## GRILLE D'ANALYSE DES OBSERVATIONS

Enquête publique du lundi 19 juin 2023 au samedi 8 juillet 2023

Thème : La Conche

Observations de l'enquête publique de la modification n°8 du Plan Local d'Urbanisme de la commune de Le Touvet - Juin2023

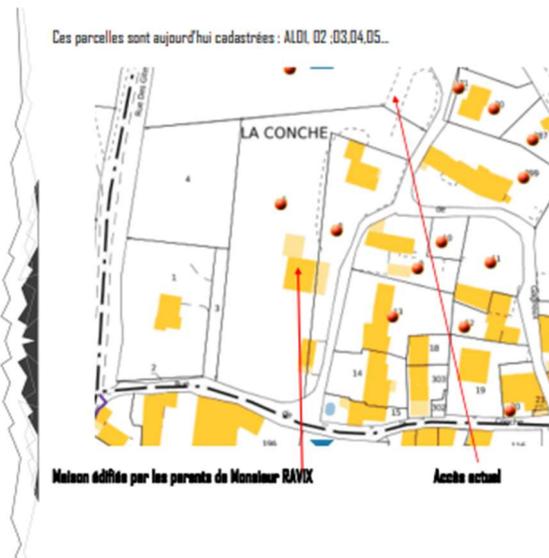
7	M. et Mme REMY	La Conche	<p>Suite à l'OAP de la Conche, je suis en désaccord avec le projet présenté dans la demande de modification du PLU.</p>	Problème de voirie	<p>Le principe d'accès au périmètre de l'OAP va être revu et positionné au nord de l'emprise, pour des questions de sécurité, de</p>

<p>La circulation routière et surtout piétonne deviendrait encore plus dangereuse dans la rue de la Conche et surtout dans la rue de Gagnoux.</p> <p>La circulation est actuellement très difficile sur la route de l'ancien tram ainsi qu'au croisement de la RN 90.</p> <p>Je pense que nos enfants sont en danger si la construction se fait.</p> <p>Nous sommes inquiets quant à la gestion des eaux pluviales. Les réseaux existants étant à priori saturés, le projet envisagé avec une densité de maisons importantes nous fait craindre une mauvaise gestion de ce problème.</p> <p>Nous sommes inquiets quant à la gestion des parkings Nous passons déjà difficilement pour rentrer chez nous. Il y a des voitures des deux côtés et la route devient très étroite.</p>	<p>Les réseaux existants sont-ils suffisants ?</p>	<p>largeur de voie et de commodité d'accès et desserte. Il n'y aura donc pas de circulation supplémentaire sur la rue de la Conche, ni sur la rue de Gagnoux hormis l'accès par le nord.</p> <p>Un projet de requalification de la rue de l'ancien tram est prévu pour 2024, avec parmi les priorités, la sécurisation des déplacements en général, piétons et cycles en particulier.</p> <p>Cf. réponses par ailleurs sur la gestion des eaux pluviales, qui devra faire l'objet d'une étude spécifique à l'échelle du futur projet, prévoir une rétention à la parcelle avec débit de fuite adapté à la capacité des réseaux à l'aval. Le futur projet ne devra et ne pourra évidemment pas aggraver la situation existante.</p> <p>Les besoins en stationnements générés par le projet de logements sera géré intégralement sur l'emprise privée. Il n'y aura pas de report de stationnement sur la voie publique.</p>
